SERVICE INFO – INA 0061

Замена натяжных роликов 531 0037 10 и 531 0353 10 (привод вспомогательных агрегатов) роликом 531 0241 10

Рис. 1: Иллюстрация натяжных роликов и их разница.

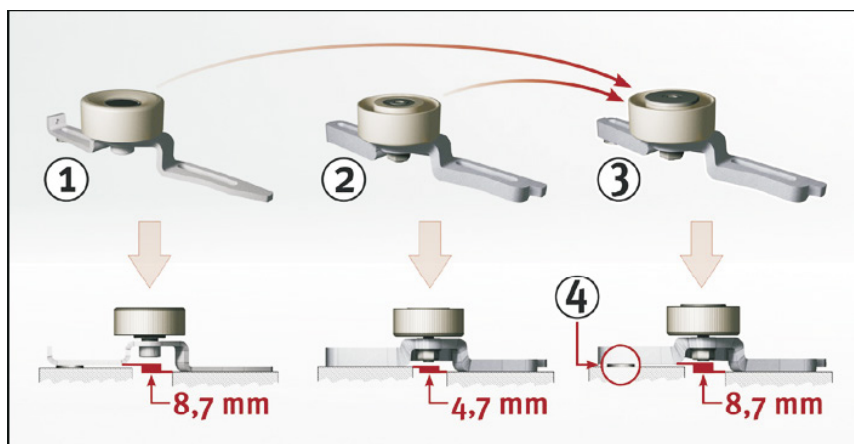
Два натяжных ролика под номерами 531 0037 10 и 531 0353 10 (устанавливаются на приводе вспомогательных агрегатов) сняты с производства; они заменены на натяжной ролик 531 0241 10.

Для компенсации разницы в высоте каждый натяжной ролик 531 0241 10 комплектуется прокладкой толщиной 4 мм.
